LES BARQUES CATALANES

DOSSIER LOI SUR L'EAU POUR LE PROJET DE MISE EN PLACE D'OUVRAGES A VANNES SUR LA BASSE PERMETTANT LA NAVIGATION

**COMPLEMENT AU DOSSIER LOI SUR L'EAU DE FEVRIER
2016**

- COMMUNE DE PERPIGNAN -

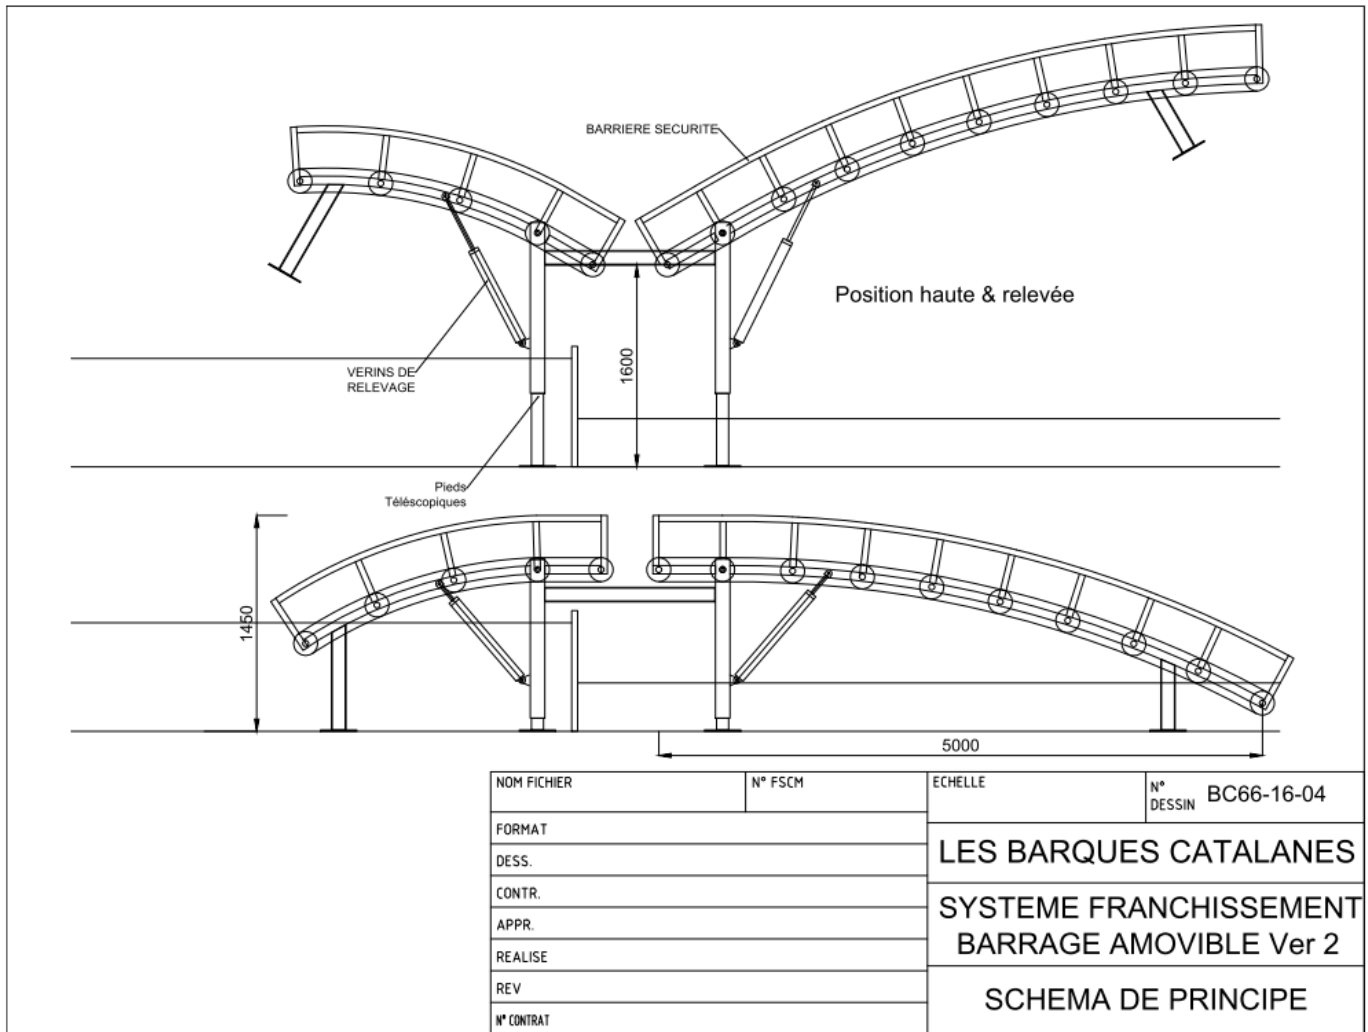
Le dossier présenté fait état de l'installation de rampes automatiques, en précisant qu'elles seront extraites du lit en dehors des périodes d'exploitation. Il n'y a aucun élément fourni quant à leur mode d'installation ou leur emprise.

Le système de tapis automatique se compose, de 2 tapis roulants avec rampes de guidage équipé de vérins hydrauliques, permettant le relevage complet hors de l'eau (60 cm au dessus des banquettes enherbées) en dehors des périodes d'exploitation.

Ce système sera jumelé aux vannes de barrage, celui-ci se relevant automatiquement quand les vannes se baissent.

La mise en route du tapis sera effectuée à l'approche du bateaux en activant un contacteur à tige (même système utilisée pour les remontées mécanique en montagne) et ce pour une durée préalablement réglée.

Le dispositif sera monté sur un cadre fixe en IPE 120 mm, composé de 4 pieds fixés sur des platines inox, elles-mêmes scellées sur le fond. Le tout sera retiré hors des périodes d'exploitations.

Chaque rampe ne permet le passage que d'un bateau. La structure représente une largeur de 2m et une longueur de 4m pour la rampe aval et 3m pour la rampe amont.

Coupe transversale de la basse avec tapis en position relevée à +0.6m par rapport à la banquette enherbée

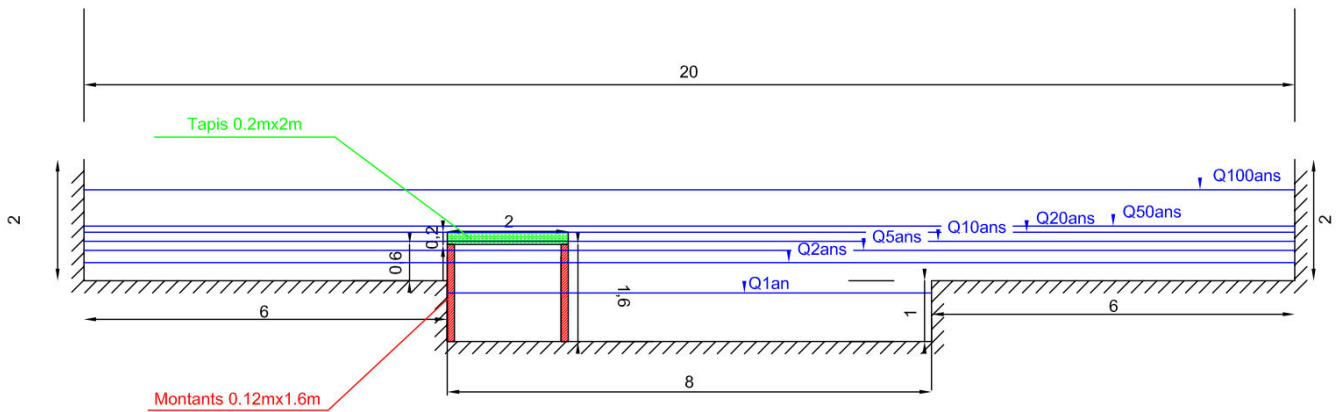
Au regard du plan de prévention des risques (PPR), les vannes permettant de réguler le niveau du plan d'eau peuvent entrer dans la catégorie des équipements collectifs que l'on ne peut implanter ailleurs. Le dossier doit toutefois démontrer que leur fonctionnement n'impacte pas l'écoulement des eaux.

Le dispositif permet de remonter les tapis à 0.6m au dessus de la banquette enherbée. Pour des évènements de crues de 1 à 2ans, l'eau n'atteint pas le tapis.

Pour un évènement d'occurrence 10ans, le niveau d'eau atteint 1.65m par rapport au fond, soit 0.65m au dessus de la banquette enherbée. L'obstacle à l'écoulement pour un profil en travers est alors de 2 montants sur 1.4m + tapis de 2m de large sur 0.2m de haut. La section soustraite est alors de 0.34m² pour les montants et 0.4m² pour le tapis, soit 0.74m², pour une section décennale en eau de 21m² (en considérant une largeur de 20m pour le lit moyen), soit 3.5% de section d'écoulement en moins.

A débit constant (39m³/s pour Q10ans), le passage de 21m² de section à 20.26m² de section fait passer la ligne d'eau de 1.65m à 1.67m au dessus de fond du lit, soit une augmentation ponctuelle de 0.02m liée à la présence du dispositif de tapis automatiques.
